PROVINCIA DI TREVISO

OSSERVAZIONI IN MERITO AL PROGETTO DI AMPLIAMENTO DELL'ALLEVAMENTO SUINICOLO PROPOSTO DALLA DITTA SUINAL SITA IN VIA PRINCIPE COMUNE DI RONCADE NELL'AMBITO DEL PROCEDIMENTO AUTORIZZATIVO UNICO DI VIA AI SENSI DELL'ART. 27 BIS E ART.29 TER D.LGS. N. 152/2006

Il sottoscritto avv. Raffaello Squarcina in qualità di Presidente del " COMITATO SALVAGUARDIA AMBIENTALE RONCADE E QUARTO D'ALTINO," registrato in data 23 novembre 2022, deposita osservazioni inerenti lo Studio di Impatto Ambientale per l'ampliamento dell'allevamento suinicolo in epigrafe indicato.

Elaborato
Tav.2
Scala
1:15.000

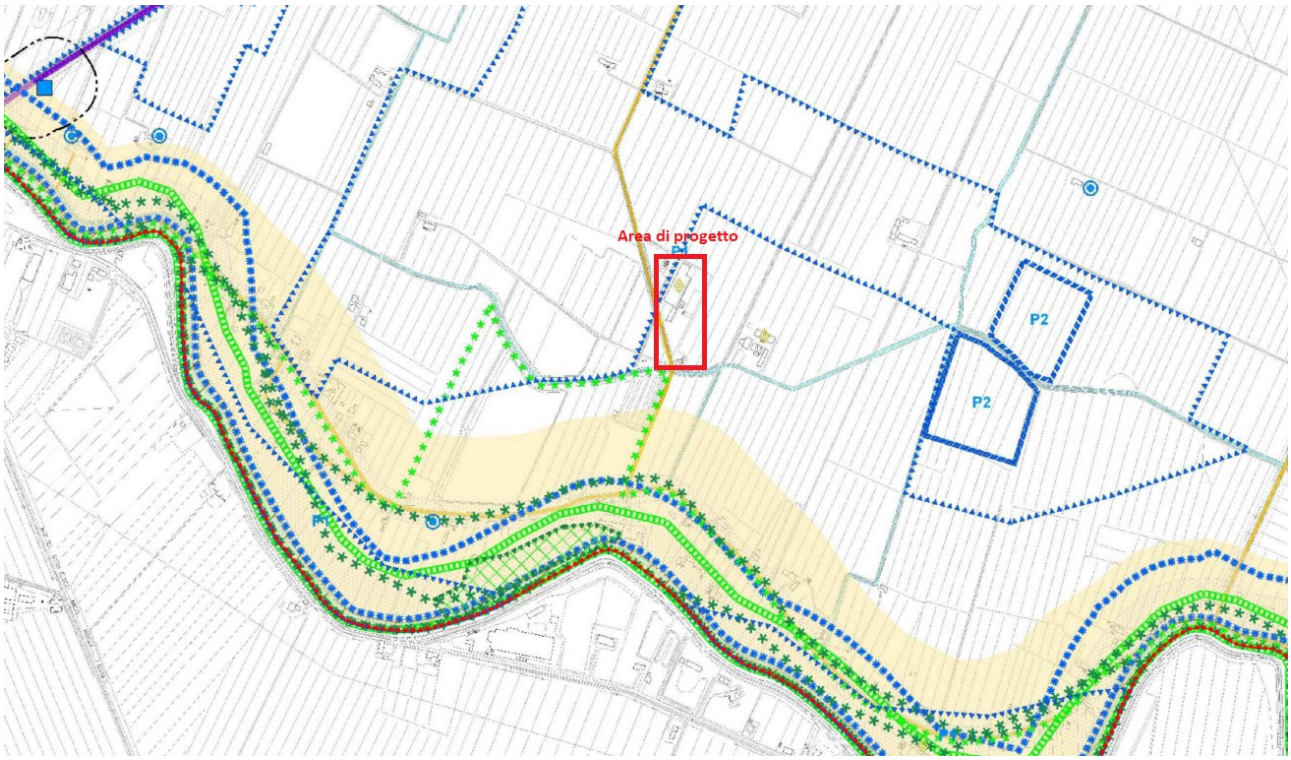
In aggiunta a ciò, nella relazione tecnica dell'allegato E, a pagina 23 la ditta Suinal riporta delle distanze dai siti di tutela, **fuorvianti**. Infatti **il confine del Parco del Sile è adiacente al nuovo ampliamento,** ed il Laghetto, attualmente in gestione alla FIPSAS', è per il Piano del Parco "Riserva orientale orientata" mentre il contorno è "Zone di ripristino vegetazionale, forestale e delle praterie".

Si può vedere tutto dalle cartografie che si allegano una, con riferimento al PAT del Comune di Roncade, l'altra frutto del progetto LIFE .

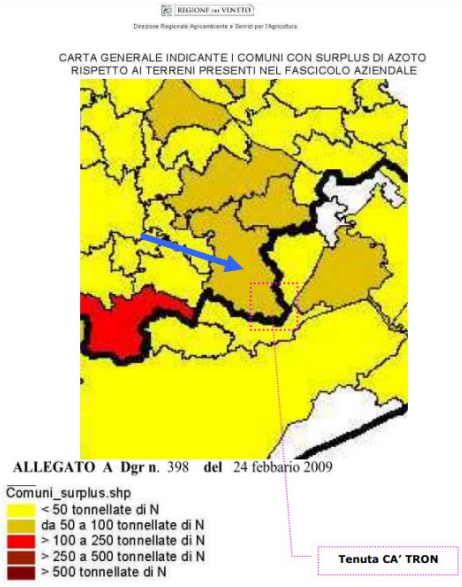
In ogni caso anche voler considerare il rispetto da parte della Suinal delle indicazioni fornite nella propria relazione, va rilevato che il Comune di Roncade si è dotato di Rapporto Ambientale Preliminare (Rapporto Ambientale Preliminare – V.A.S. alla variante del PAT di Roncade – 2014) **in cui si evidenzia come il territorio comunale ha un surplus di Azoto compreso tra le 50 e le 100 t (All. A D.G.R. n. 398 del 29 febbraio 2009).**

Non si comprende come gli spandimenti di liquami ipotizzati (16-19 t/anno) possano essere compatibili con una livello di azoto nei terreni che risulta già oggi essere in surplus.
